**AVIS RELATIF À LA PROTECTION
CONTRE LES EVENTUELS EFFETS NOCIFS ET NUISANCES
PROVOQUÉS PAR LES RAYONNEMENTS NON IONISANTS
GÉNÉRÉS PAR DES ANTENNES ÉMETTRICES STATIONNAIRES
Commune : GRACE-HOLLOGNE - Exploitant : TELENET GROUP
Référence exploitant : LG2325M**

Rapport n° 733 / 2025

Adresse	Avenue de la Gare / Chaussée de Hannut, 214 4460 GRACE-HOLLOGNE (Bierset)
Coordonnées Lambert belge 72	226161E 149805N
Type d'implantation	Pylône
Exploitant	TELENET GROUP
Réf. du site de l'exploitant	LG2325M

Figure 1 : Vue en plan des lieux de séjour et des points de contrôle

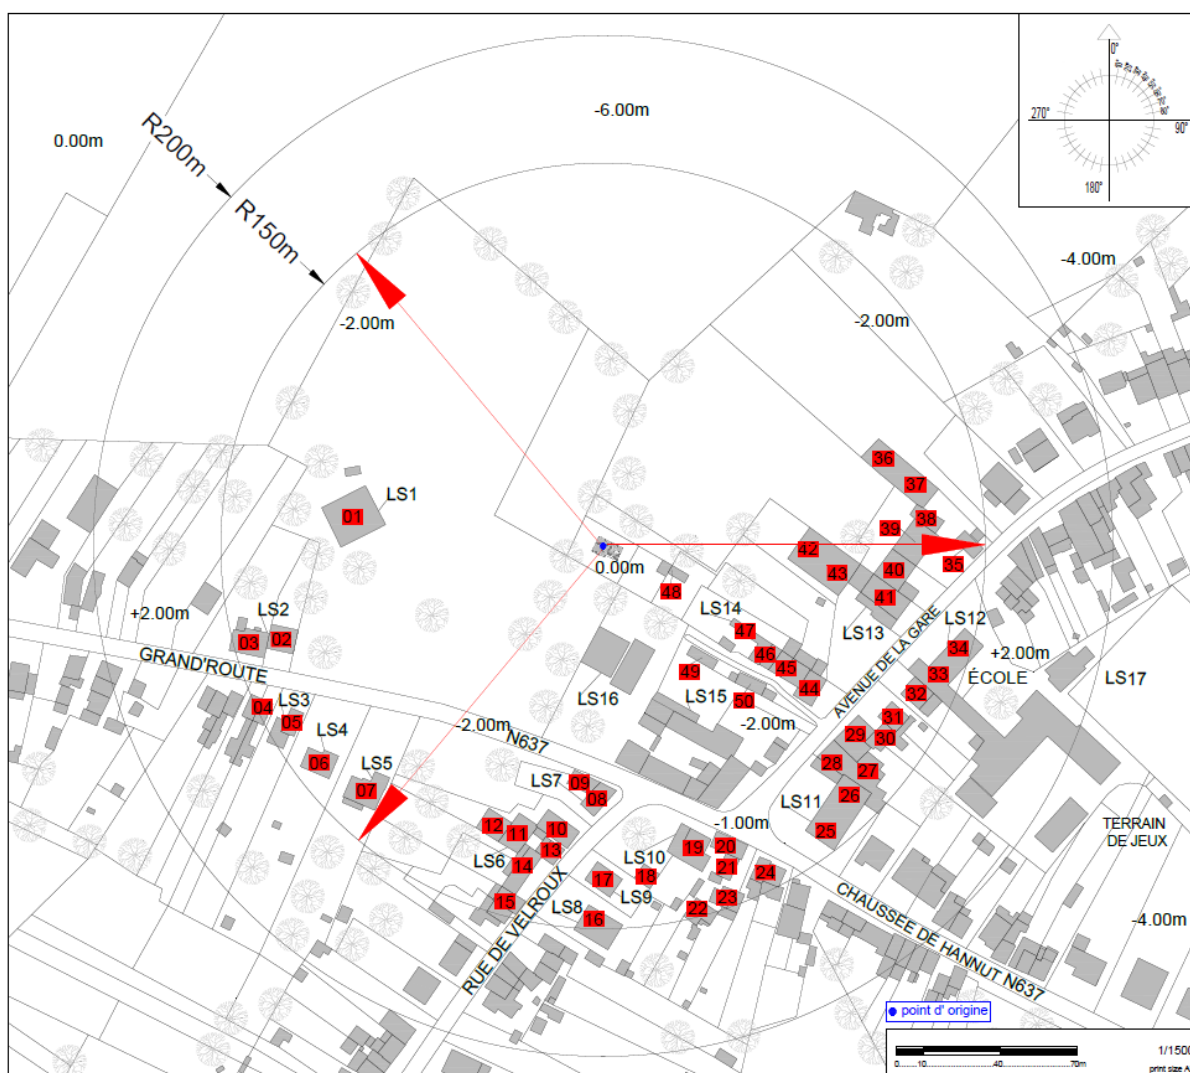
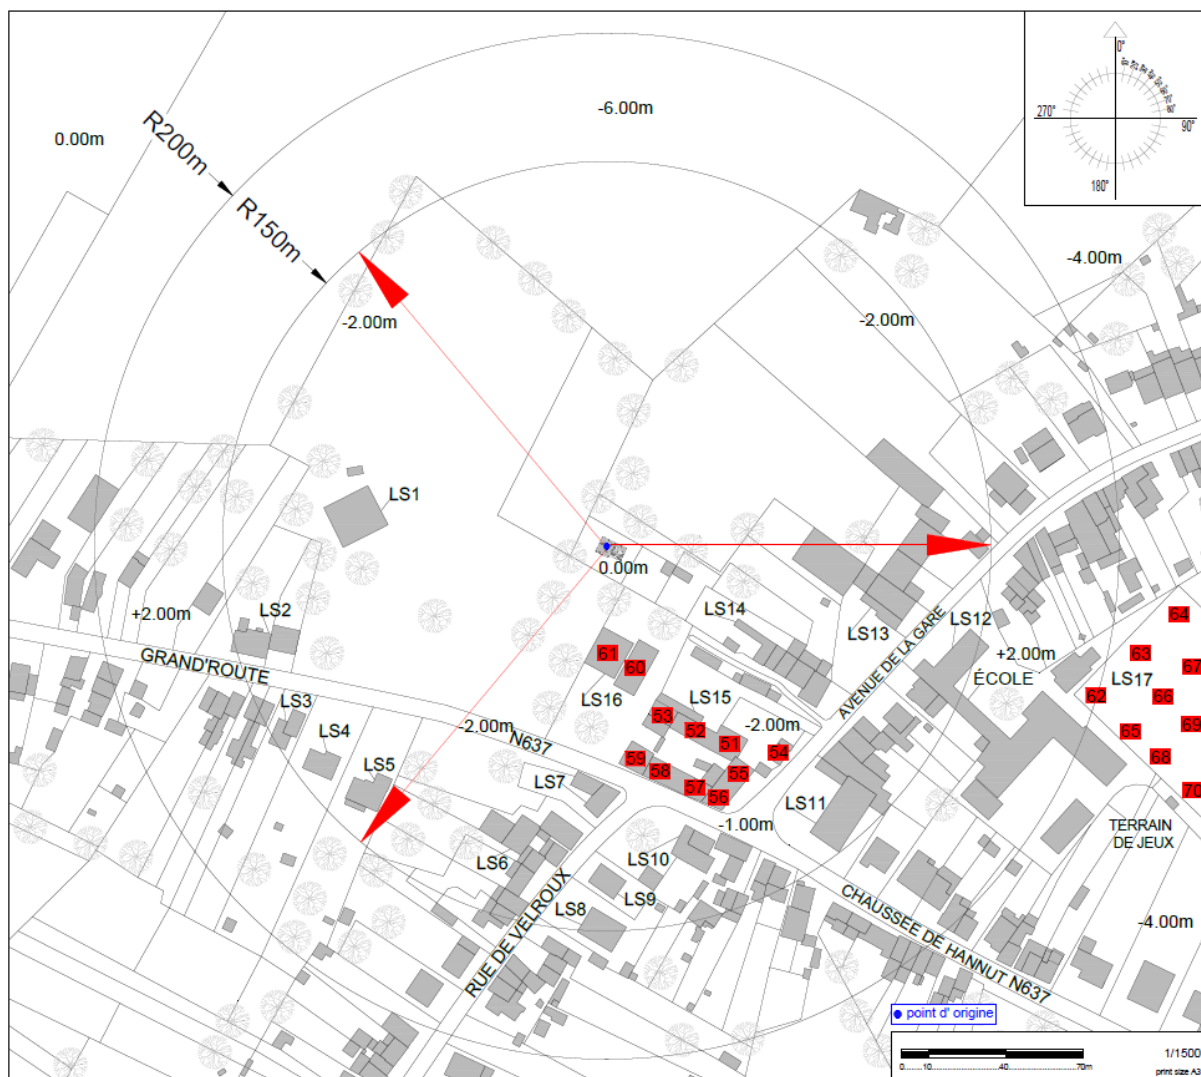
N° point de contrôle	LS	Atténuation (dB)	Indice d'exposition relatif à la limite par installation IE_i
40	LS13	3,0	0,474
39	LS13	3,0	0,461
41	LS13	3,0	0,452
38	LS13	3,0	0,429
37	LS13	3,0	0,429
36	LS13	3,0	0,421
7	LS5	3,0	0,398
11	LS6	3,0	0,386
12	LS6	3,0	0,360
10	LS6	3,0	0,354
6	LS4	3,0	0,345
35	LS13	3,0	0,340
13	LS6	3,0	0,318
62	LS17	0,0	0,312
14	LS6	3,0	0,312
5	LS3	3,0	0,308
63	LS17	0,0	0,301
34	LS12	3,0	0,291
8	LS7	3,0	0,285
64	LS17	0,0	0,282
33	LS12	3,0	0,277
32	LS12	3,0	0,267
65	LS17	0,0	0,262
15	LS6	3,0	0,259
4	LS3	3,0	0,259
66	LS17	0,0	0,258
67	LS17	0,0	0,256
43	LS13	3,0	0,253
2	LS2	3,0	0,252
9	LS7	3,0	0,249
31	LS11	3,0	0,240
29	LS11	3,0	0,233
69	LS17	0,0	0,224
68	LS17	0,0	0,224
3	LS2	3,0	0,224

En ce qui concerne les antennes de l'installation mentionnées dans le tableau 1, la distance maximale à laquelle la limite pourrait être atteinte, à l'extérieur, est égale à 125,4 m. S'il n'y a pas de LS à une distance inférieure, les antennes respectent forcément la limite d'immission.

Dans le cas des LS situés à l'intérieur des bâtiments, une atténuation d'obstacle est prise en compte et il en résulte que la distance maximale à laquelle la limite pourrait être atteinte se réduit à 89,2 m.

Figure 2 : Vue en plan des installations d'antennes dans un rayon de 300 mètres autour de l'installation faisant l'objet de la demande d'avis

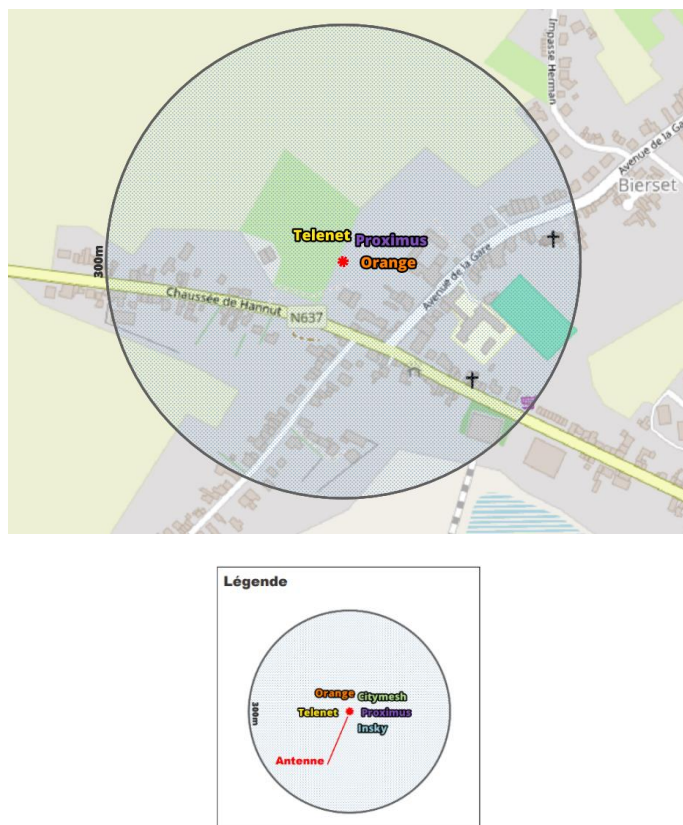
- il y a au plus 4 installations d'antennes émettrices stationnaires présentes dans la zone d'évaluation de 300 mètres de rayon représentée dans la figure 2, y inclus l'installation référencée dans le paragraphe 2 : la limite cumulative définie à l'article 4, §2 du décret est nécessairement respectée dans les lieux de séjour à l'intérieur de la zone d'évaluation de 300 mètres de rayon ;

Compte tenu des considérations ci-dessus, il apparaît que l'intensité du rayonnement électromagnétique généré, dans les lieux de séjour situés dans un rayon de 300 mètres autour de l'installation référencée dans le paragraphe 2, par l'ensemble des antennes émettrices stationnaires de l'ensemble des exploitants du même site d'antennes émettrices stationnaires respecte la limite fixée à l'article 4, § 2 du décret.
